Miljøvurdering & Plan
J.nr. 2023 - 29324
Ref. JUSHA
Den 8. januar 2026

Oversigt over supplerende oplysninger i sagen om 150kV Karlsgårde - Lykkegård luftledninger til kabler

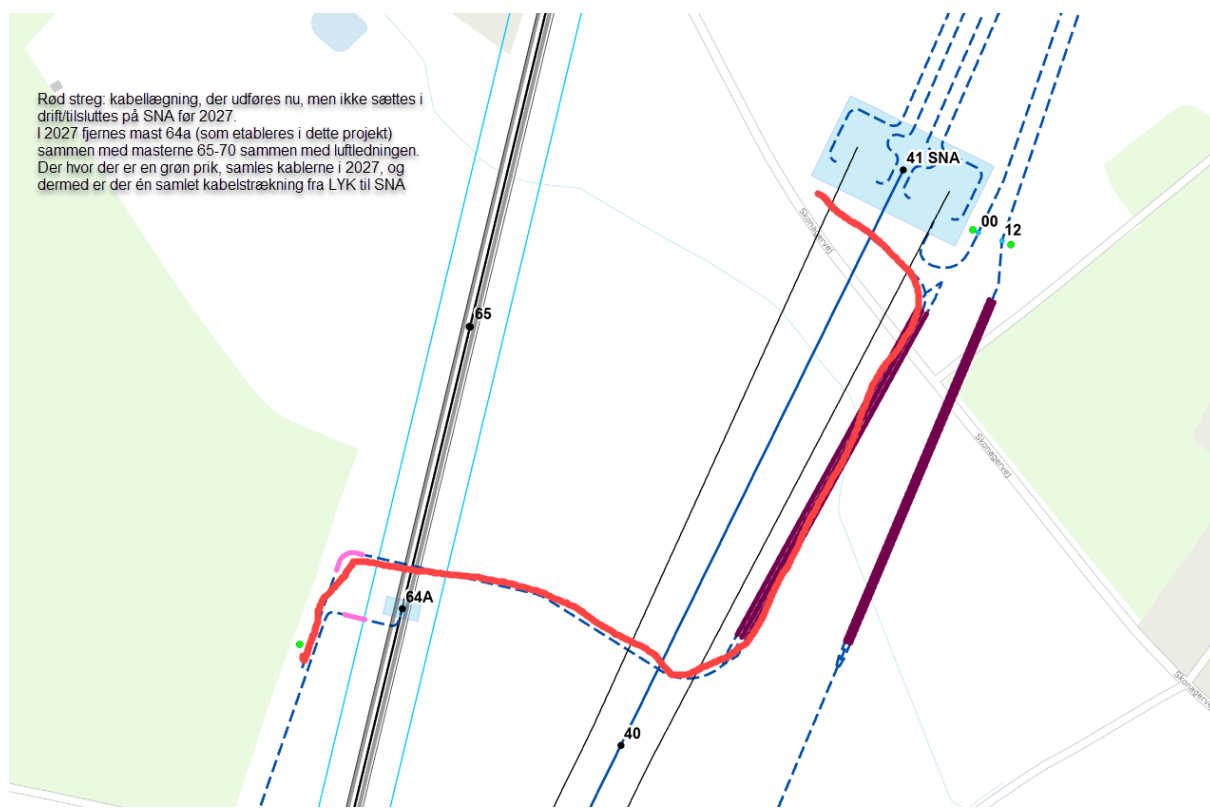
Er det korrekt at overgangsmasten etableres på matrikel 5a Skonager By, Næsbjerg? ? Vi vil gerne have en beskrivelse af hvad det indebærer at etablere en overgangsmast.

Ja, overgangsmasten bliver etableret på matr.nr. 5a.

Der graves et hul og herefter støbes fundament og masten etableres ovenpå. Kablerne føres derefter op i et stativ og forbindes til de eksisterende luftledninger, som kobles på overgangsmasten. På fanebladet ""Overgangsmast"" har jeg indsat to eksempel billeder og tegninger af mast og fundament. Tegninger er for masten der etableres i dette projekt.
